Verslag huishoudelijke elektrische installatie op laagspanning en zeer lage spanning**Algemeen:**

Referentie: 003-20260526-02	Datum controle: 26/05/2026
Keurder: 003

Eigenaar: Braeckman Martine	EAN-code: Onbekend
Adres installatie: hundelgemsesteenweg 623, 9820 - Merelbeke	Nummer teller(s): 74496887
Distributienetbeheerder installatie: Fluvius	
Datum uitvoering installatie: ☐ Vóór 01/10/1981 ☒ Tussen 01/10/1981 en 01/06/2020 ☐ Vanaf 01/06/2020	
Type: ☒ Wooneenheid ☐ Niet-huishoudelijk ☐ PV ☐ Batterij ☐ Laadpaal

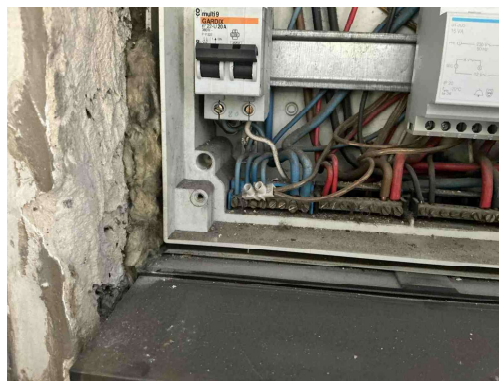
T21 - Het elektrisch materieel is niet geplaatst volgens de voorschriften van de fabrikant/ regels van goed vakmanschap . (Boek 1: 1.4.1.3)

Opmerking: Ophangvijzen bord niet afgedekt

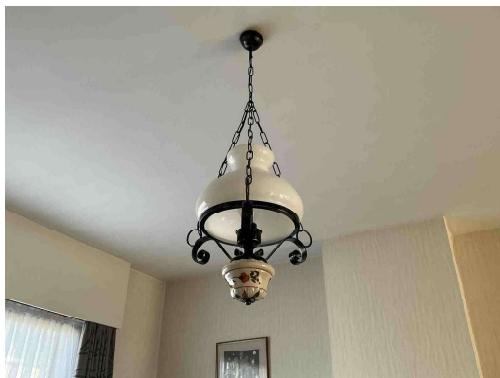
C35 - Er zijn doorverbindingen gemaakt met lusterklemmen; er kon niet aangetoond worden dat deze klemmen geschikt zijn voor de aanwezige spanning, stroom en draadsectie en dat ze "CE" zijn (Boek 1: 1.4.2.1.).

D24 - De differentieelstroombeschermingsinrichtingen die worden geplaatst in huishoudelijke installaties dienen tenminste van het type A te zijn (Boek 1: 5.3.5.3).

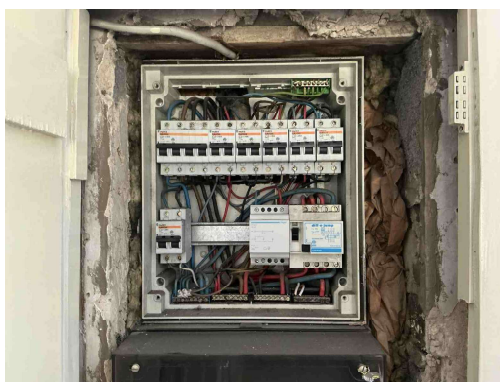
Klasse 0 toestel verboden
